DODATEČNÉ INFORMACE Č. 20 K ZADÁVACÍM PODMÍNKÁM

Název veřejné zakázky:	Oblastní nemocnice Náchod – I. etapa modernizace a dostavby
Evidenční číslo veřejné zakázky:	636343
Identifikační údaje o zadavateli	
Název:	Královéhradecký kraj
Sídlo:	Pivovarské náměstí 1245, 500 03 Hradec Králové
IČ:	70889546
Veřejná zakázka podle předmětu:	Veřejná zakázka na stavební práce
Forma zadávacího řízení:	Otevřené řízení
Limit veřejné zakázky:	Nadlimitní

Z5 - MADLC

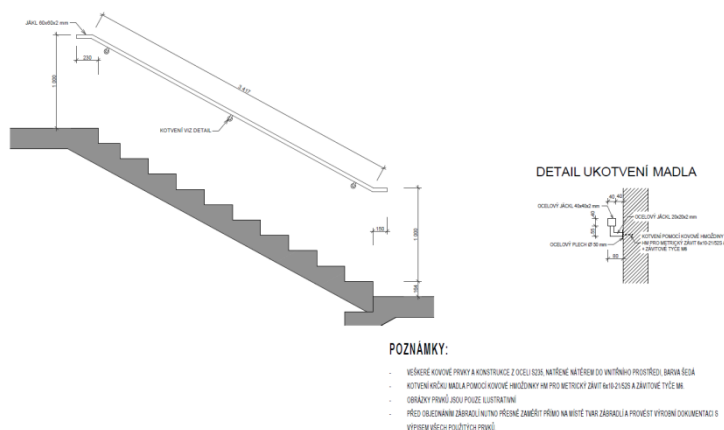
- Část SO 18 - položka č. 79 a 84. Celkově uváděné množství v kg je 40,8. PD však ne-souhlasí s výkazem výměr – v počtu kusů u položek Z2, Z4 a Z5. Z toho plyne i rozdílná celková hmotnost a tudíž špatná hodnota ve VV.

Položka Z5 je navíc v PD přiřazena dvěma různě velkým prvkům. **Vše graficky znázorněno v příloze č.1**

Jaké je skutečné množství jednotlivých prvků? Jek veliký je prvek Z5?

Žádáme opravu ve výkaze výměr a přesnou specifikaci prvku Z5, co se rozměru a množství týče.

souboru 2016-03-04-01-ONN1E-AR-ST-PBR-KOM-INT-POV-VV-rev04.xls. K dalším částem tohoto dotazu lze konstatovat, že počet kusů jednotlivých výrobků je uveden a popsán výše v matematickém vyjádření a rozkladu vzorce, tedy ZA01 má jeden kus, ZA02 má dva kusy, ZA03 má 1 kus, ZA04 má 1 kus, ZA05 má 1 kus. To vše je uvedeno v souboru D.018.1.13_06 SO 18 - zámečnické_výrobky.xls. V další části dotazu se uchazeč ptá jak velký je výrobek ZA05 – tuto odpověď uchazeč najde v souboru D.018.1.13_06 SO 18 - zámečnické_výrobky.xls v buňce C7, kde se říká, že madlo je průměru 40/40/2, krček nosoucí madlo má rozměr 20/20/2. Pohledové vyobrazení tohoto výrobku nalezne uchazeč v souboru D.018.1.13_11 Z5 MADLO.pdf a pro názornou ilustraci přikládáme obrázek co obsahuje tento soubor:

K dotazu na počet kusů výrobku ZA05 je třeba konstatovat, že jde o jeden kus, tak jak je uvedeno s souboru D.018.1.13_06 SO 18 - zámečnické_výrobky.xls v buňce M7. K této části dotazu musím konstatovat, že uchazeč vyplní položky 79 a 84 záložky NA04.1 - Stavební část souboru 2016-03-04-01-ONN1E-AR-ST-PBR-KOM-INT-POV-VV-rev04.xls tak jak je v něm uvedeno. Soupis stavebních prací se nemění.
